AVIS ET CONCLUSIONS

**Demande d'autorisation environnementale pour exploiter un parc éolien de 3
aérogénérateurs et d'un poste de livraison, présenté par la SAS Maxent 2**

Dossier N° E230032/35

Avis sur la demande d'autorisation environnementale en vue d'exploiter un parc éolien de 3 aérogénérateurs et d'un post de livraison sur la commune de Maxent (Ille et Vilaine) Dossier N° E230032/35

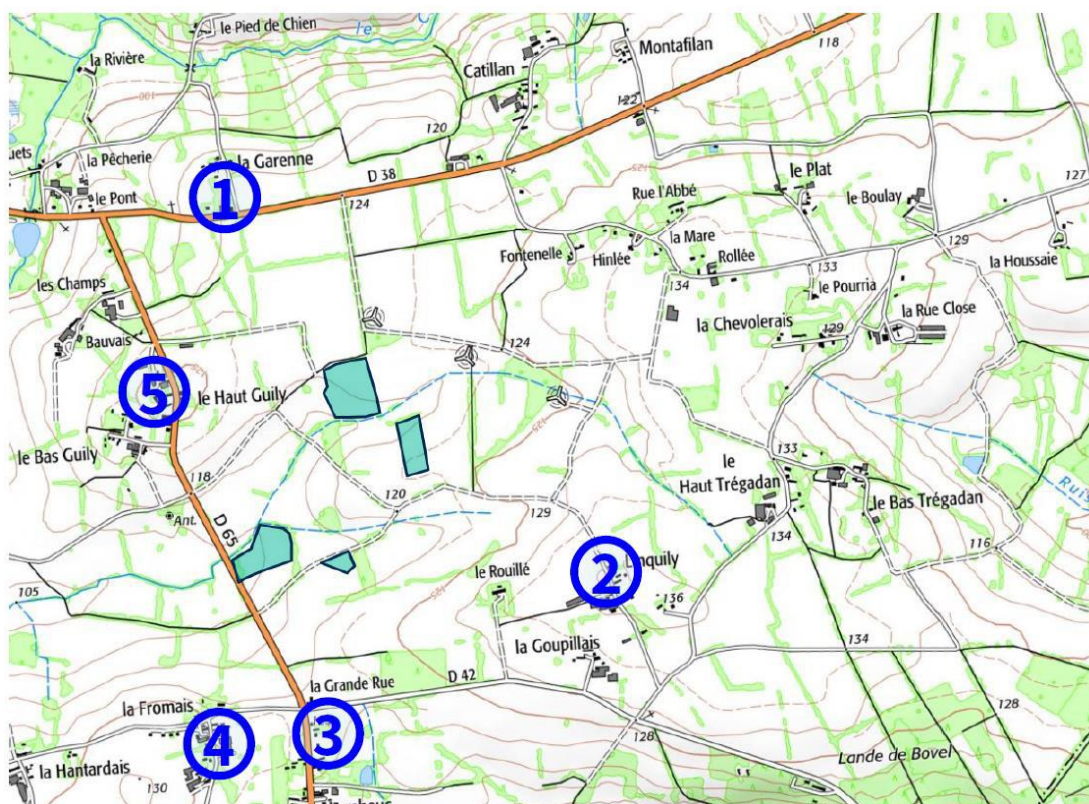
J'avais demandé également des précisions sur la méthodologie de l'étude, notamment sur le choix des points de mesures de l'étude actuelle.

- Concernant le choix des points de mesure pour l'étude acoustique, ils sont définis entre le porteur de projet et le bureau d'étude acoustique en privilégiant des caractéristiques comme la proximité des habitations au projet, la topographie du site et la végétation. Le bureau d'étude s'est basé sur les mesures réalisées pour le premier parc éolien de Maxent, voici la carte des points de mesures utilisés lors de l'étude post-implantation de 2013 :

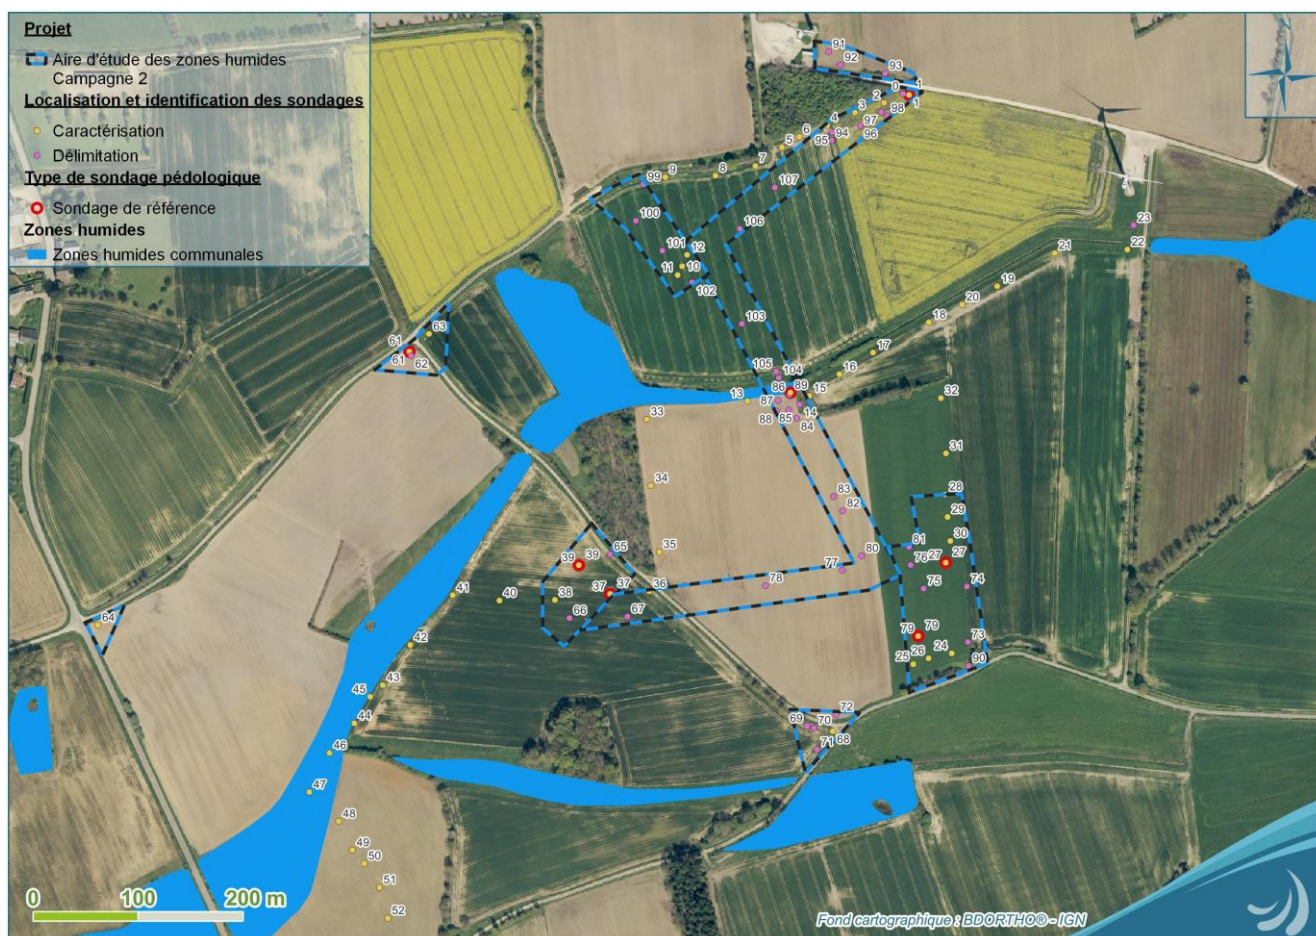
C3: Concernant l'éolienne située la plus au sud en zone annoncée « non humide », il indique que la précédente étude précise l'existence d'une zone humide à 20 m de l'implantation de cette éolienne. Aucune mesure intermédiaire n'a été faite entre ces deux points garantissant que le socle en béton était intégralement hors zone humide, alors que la superficie du socle doit normalement couvrir près de la moitié des 20 m en question.

OE6 Dans l'étude complémentaire, sur les zones humides (mémoire en réponse MRAe), on ne trouve pas mention de la date des sondages, date qui peut avoir de l'importance selon certains textes réglementaires. Les coordonnées GPS des sondages manquent également. (...) Il manque la liste des coordonnées GPS des sondages pédologiques effectuées lors de l'inventaire de terrains

- Le pétitionnaire répond que la couche d'alerte élaborée par l'Agro campus de Rennes est non indicatrice des zones humides. Elle présente les potentialités de présence de ZH. Cette carte modélise les enveloppes qui, selon les critères géomorphologiques et climatiques, sont susceptibles de contenir des zones humides au sens de l'arrêté du 24 juin 2008 modifié. L'agrocampus précise également que *« La fiabilité des données est en adéquation avec l'échelle d'utilisation annoncée du 1/100 000. Toute interprétation des données à un niveau de précision supérieur à celui indiqué est déconseillée sans observations de terrains complémentaires. En particulier, la base de données n'ayant pas la précision requise pour une expertise à l'échelle cadastrale »*. Le complément d'expertise au sein de la ZIP a été réalisé le 7 avril 2023. Le complément d'expertise a été commandé afin de déterminer précisément les limites des zones humides sur une partie de la zone d'implantation potentielle (ZIP) du projet avec les accès, hors voirie existante. Le pétitionnaire cite un extrait de ce complément présenté dans le mémoire en réponse à l'avis de l'Ae *« Parmi les 67 sondages réalisés sur l'aire d'étude, 20 sont caractéristiques de zones humides, 1 est en limite de zones humide/non humide et 46 ne sont pas caractéristiques de zones humides (Figure 7). Les zones prospectées présentent 2 types de sols. Ils font majoritairement partie des classes IV et V (...) La seconde campagne met en avant des zones humides localisées aux abords des virages bordant la voirie communale et au niveau du boisement bordant l'éolienne E1. Les nouveaux sondages réalisés confirment l'absence de zones humides aux emplacements des implantations des trois éoliennes. »*

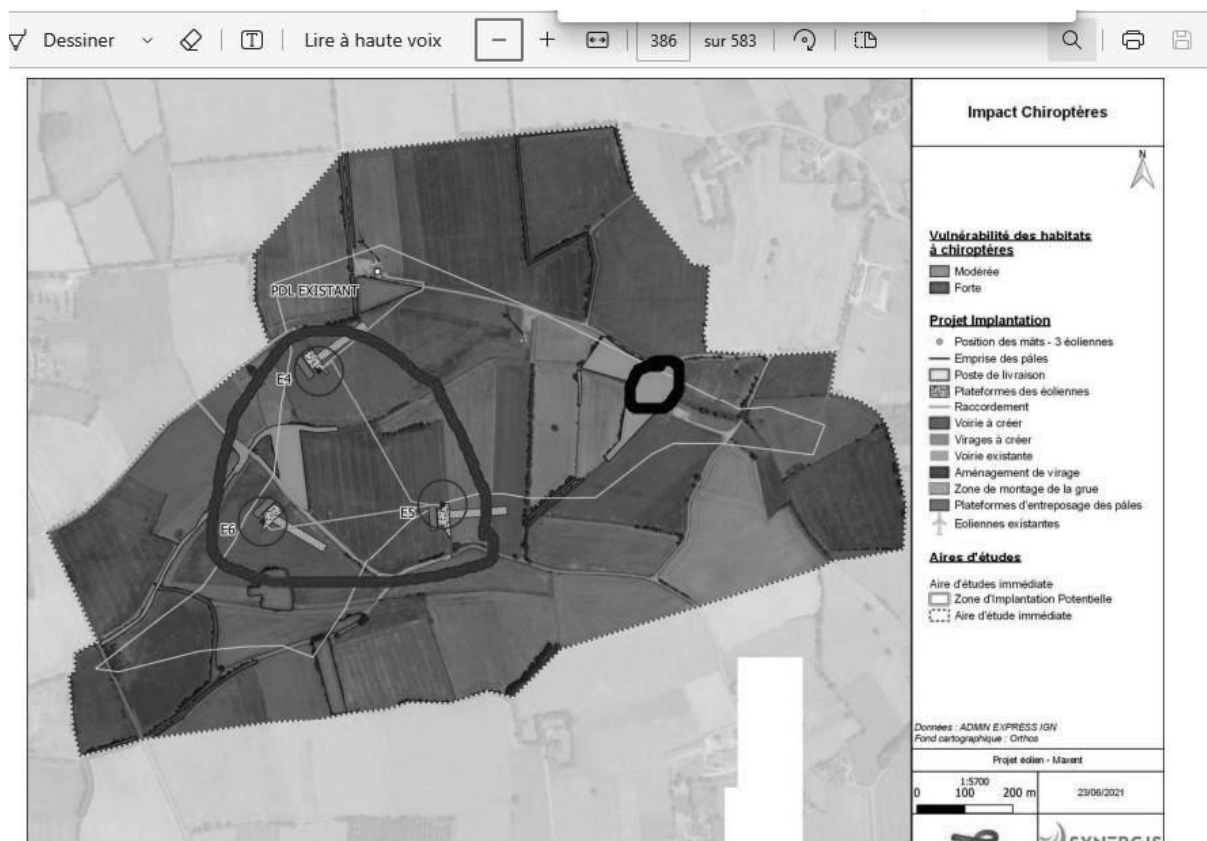
Concernant le choix des emplacements du mat de mesure d'activité chiroptère en hauteur, la figure 25, page 49 montre l'emplacement du mat de 20 m. Le mat est situé dans une zone excentrée de l'étude, à proximité d'une des éoliennes existantes, hors de la zone d'implantation potentielle des éoliennes en projet, au plus loin dans la zone d'étude du bois le plus proche. Le porteur de projet n'apporte aucune explication sur le choix de cet emplacement. On aurait pu s'attendre à ce que le mat soit placé environ au centre de l'implantation du projet d'extension. La zone appelée « zone potentielle d'implantation » par le porteur de projet inclut les 3 éoliennes existantes alors qu'il n'est pas possible d'implanter l'extension du parc sur ces emplacements. Aucune explication n'est donnée à ce sujet. A l'étude de chacune des 3 cartes correspondant à chacune des 3 trois variantes, il est bien visible que l'emplacement du mat est très excentré par rapport au projet d'extension. Les cartes sont jointes et montrent que le mat de mesure se trouve hors de la zone d'implantation potentielle réelle du projet, quelque soient les variantes. De plus, la SFPEM précise « dans le cas où le projet est développé dans une zone à risque pour les chauves-souris, malgré les différentes recommandations à l'échelle nationale qui le déconseillent, le porteur de projet devra multiplier le nombre de stations d'enregistrement en hauteur pour prédire l'impact par mortalité en fonction des différents types d'habitat et zone du projet ». La figure suivante montre la zone d'implantation réelle et la localisation du mat.

On peut constater que le mat a été installé dans un boisement excentré alors qu'il existe aussi des boisements dans la zone d'étude. Il y a une distinction entre boisement d'impact « fort » et « modéré » sans que la démarche pour obtenir ce résultat ne soit expliquée. Le mat a été posé en zone de boisement d'impact « modéré » alors qu'il existe des boisements d'impact « fort ». L'association demande donc quelle est la validité de l'emplacement de cette étude qui non seulement ne comprend qu'une seule station d'enregistrement en hauteur (alors que la SEFPM en préconise plusieurs) et qui se situe en dehors de la réelle zone d'implantation potentielle du projet. Pourquoi avoir choisi un boisement excentré par rapport au projet alors que plusieurs boisements existent dans la zone potentielle d'implantation du projet ? Peut-on considérer que les mesures effectuées en canopée sont représentatives de l'activité en zone d'implantation, puisque les mesures en canopée ont été effectuées uniquement dans un boisement excentré et d'impact « faible » et que l'activité en boisement d'impact « fort » n'ont pas été mesurées en canopée ?

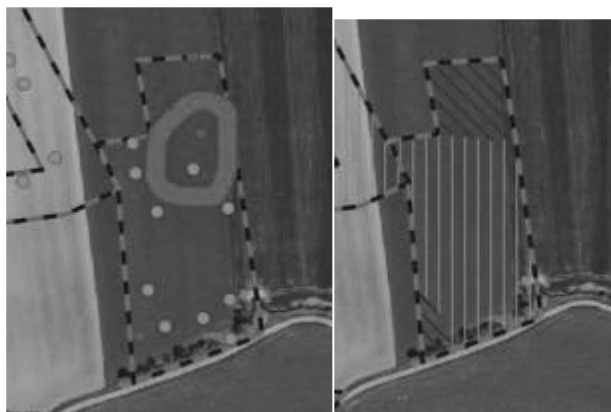
L'accès à l'éolienne E5 pose également question car les sondages effectués semblent également insuffisants. De plus de nombreuses imprécisions empêchent de se faire une idée précise du projet. Les cartes ne sont pas suffisamment détaillées pour connaître les distances entre les sondages. Les coordonnées GPS des sondages, que le porteur de projet dit avoir relevé ne sont pas indiquées. La date de la deuxième série de prélèvements n'est pas indiquée (vraisemblablement en mars /avril/mai). Enfin le mémoire en réponse à la MRAe, page 49 indique :

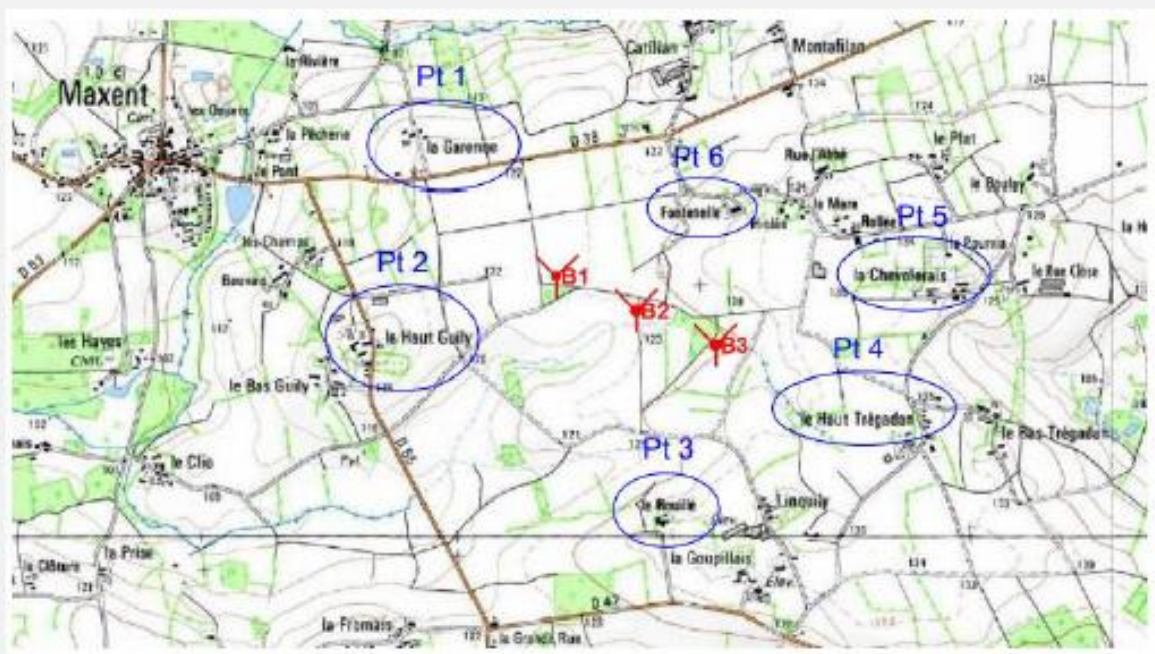
01 Etude acoustique : Comment ont été choisies les localisations des points de mesure et pourquoi les hameaux riverains n'ont pas été échantillonnés ?

Le choix des points de mesures pour l'étude acoustique sont définis entre le porteur de projet et le bureau d'étude acoustique en privilégiant des caractéristiques comme la proximité des habitations au projet, de la topographie du site et de la végétation. Le bureau d'étude s'est basé sur les mesures réalisées pour le premier parc éolien de Maxent, voici la carte des points de mesures utilisés lors de l'étude post-implantation de 2013 :
